Stadtverordnetenversammlung Lübben/Spreewald

Vorlagen Nr.: 2019/66 **Ä1**

Stellungnahme der Stadt Lübben (Spreewald) zum Deckblatt des PFV OD B87 An der Kupka

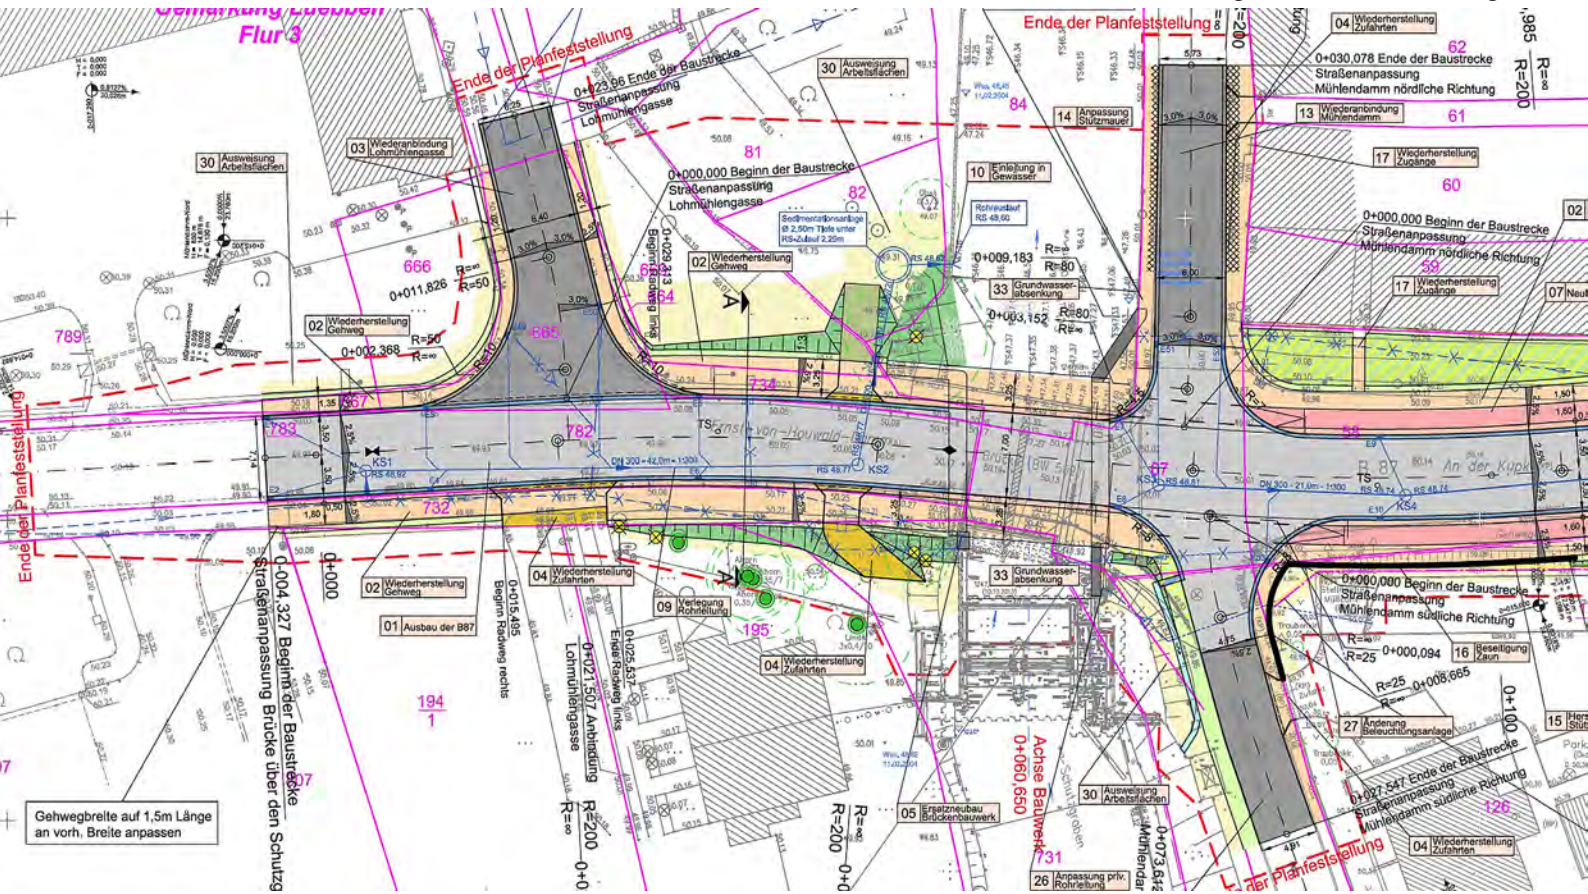
Situation Einfahrt An der Kupka (Einkaufsmarkt), Pflasterung Fahrradfurt
 Diese Einmündung wird überwiegend von Nutzern des Parkplatzes Einkaufsmarkt und vom Lieferverkehr genutzt und entspricht daher mehr einer Grundstückszufahrt, daher empfiehlt sich die Führung des Geh- und Radweges analog Trüschels Kolonie/Zufahrt An der Kupka (Parkplatz, die ja ggf. entfällt).

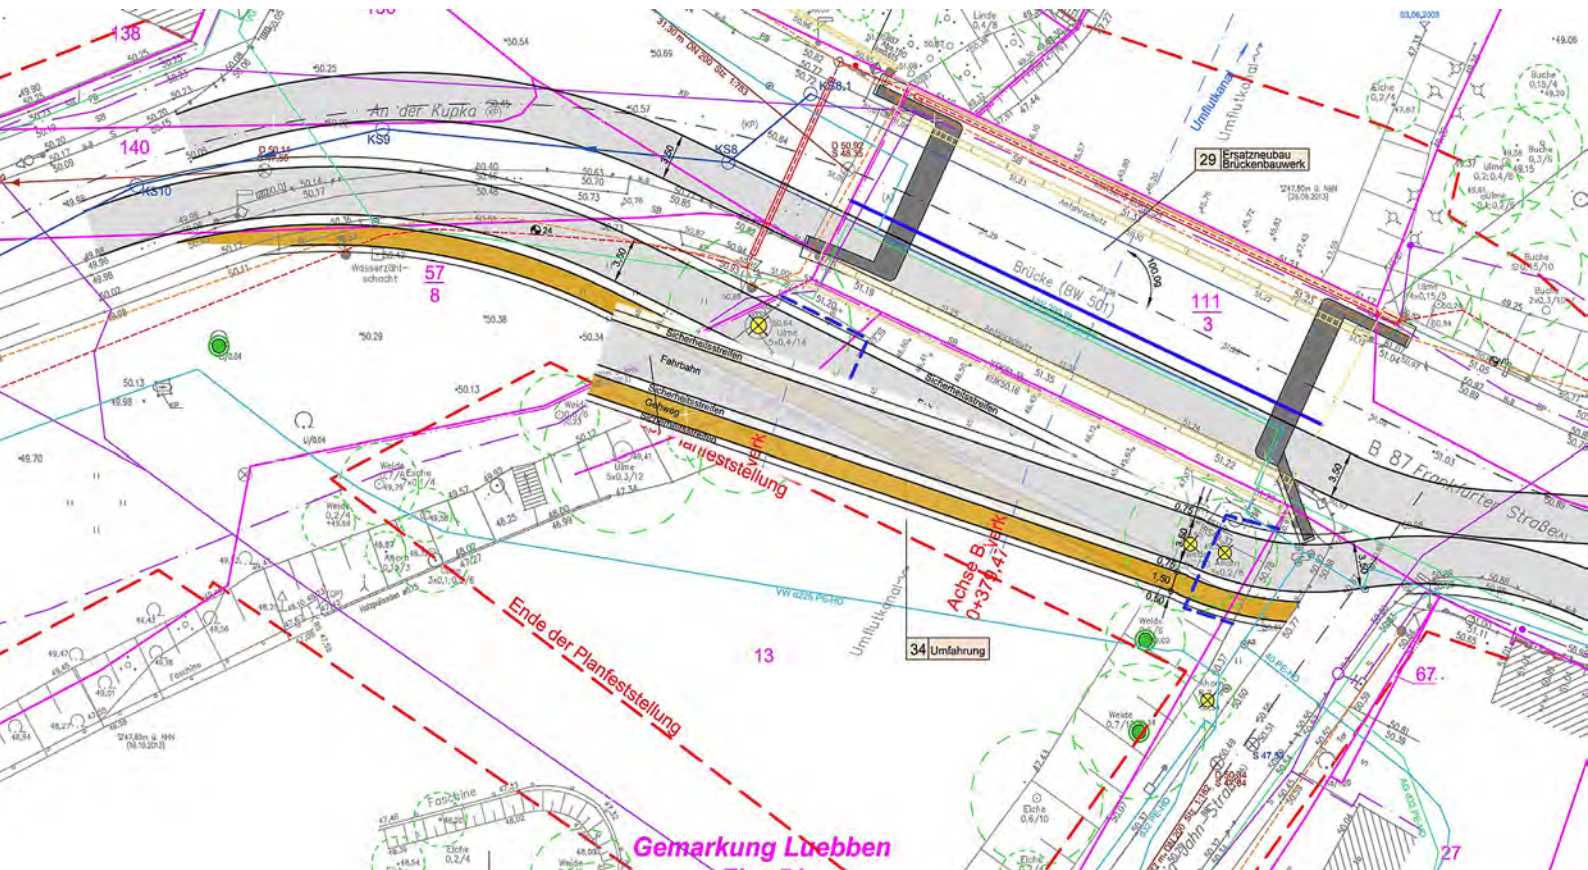
Situation Einfahrten Parkplatz LRA/Schloss-Lohmühlengasse-Brücke 502-Mühlendamm
 Der Übergang vom Bestand zu getrennt geführten Rad- und Fusswege kann an den Einfahrten Parkplatz erfolgen. So ist ein guter Anschluss zur Fortführung Richtung Querung Schloss gegeben. Ausbildung Radfahrurten Lohmühlengasse und getrennt geführte Rad- und Fusswege auf der Brücke für Radwegebenutzungspflicht und zur Einhaltung von Sicherheitsstandards sowie des Fuss- und Radwegekonzeptes erforderlich und möglich bei geringfügiger Verschiebung der Brücke nach Norden.
